OFICIO ELECTRÓNICO

ORD. N° : 132  
ANT. : Carta ingresada por OFPA presencial solicitando trabajos de desgaste y rebaje de solera para un acceso vehicular.  
MAT. : Respuesta a la solicitud de trabajos de rotura y reposición, por la realización de un acceso vehicular, ubicado en la Calle Méndez 810, Antofagasta  
ADJ. : Formularios de Solicitud y recepción de acceso vehicular

Antofagasta, 14 enero 2026

IMAGEN REFERENCIAL DE DETALLE ACCESO VEHICULAR:

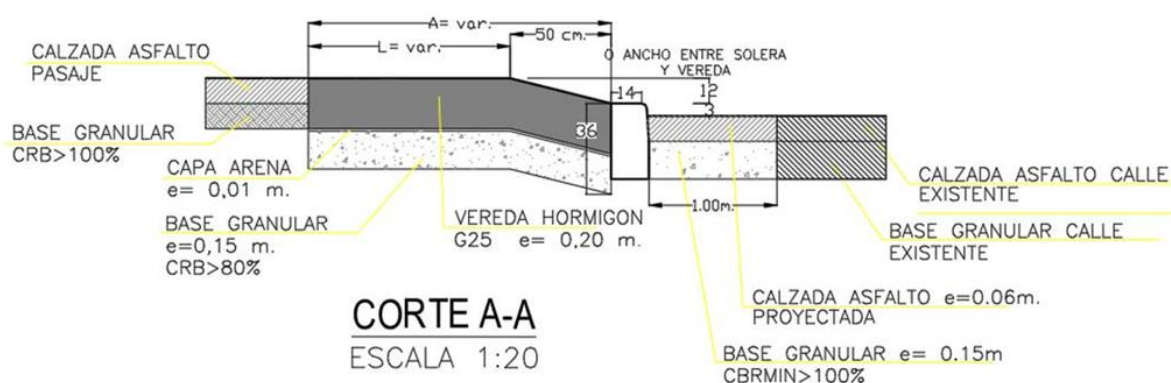
1.- Para realizar su solicitud se indica que debe considerar que la construcción de un acceso vehicular NO es sólo un rebaje de soleras, ni tampoco un desgaste de las soleras existentes, puesto que, las veredas existentes son de carácter peatonal, es decir, tienen un espesor de 7 cm en lo que respecta a hormigón y una base de 8 cm de espesor. Por lo cual al colocar vehículos sobre ellas estas se quebrarán sucesivamente, lo que perjudicará al peatón en su libre tránsito.

2.- Por lo cual, deberá considerar demoler la superficie total de la actual vereda peatonal, para realizar el acceso vehicular.

- Extraer las soleras tipo A existentes, y profundizar la zanja para las nuevas soleras Tipo A, a instalar que sobresalgan 3cm sobre el nivel actual de la calzada.
- Construir vereda para accesos vehicular de hormigón G25 (H30, como mínimo), de 14 cm de espesor y base granular de 15 cm de espesor y cama de arena de 1 cm de espesor; que mantenga la misma altura y pendiente de la vereda actual; y, NO obstruya el paso vehicular. Tal como muestra la imagen.
- Considerar corte en asfalto de 1m a lo largo del acceso y reponer este de acuerdo con espesor de la calzada. En este caso sugiero demoler y reponer las soleras tipo A desde las veredas, de manera de NO dañar el asfalto. En caso de rotura de asfalto deberá reponer con la misma materialidad (asfalto) en un ancho mínimo de 1 m a lo largo del tramo.
- Deberá ejecutar pendiente de acceso similar a la imagen adjunta.
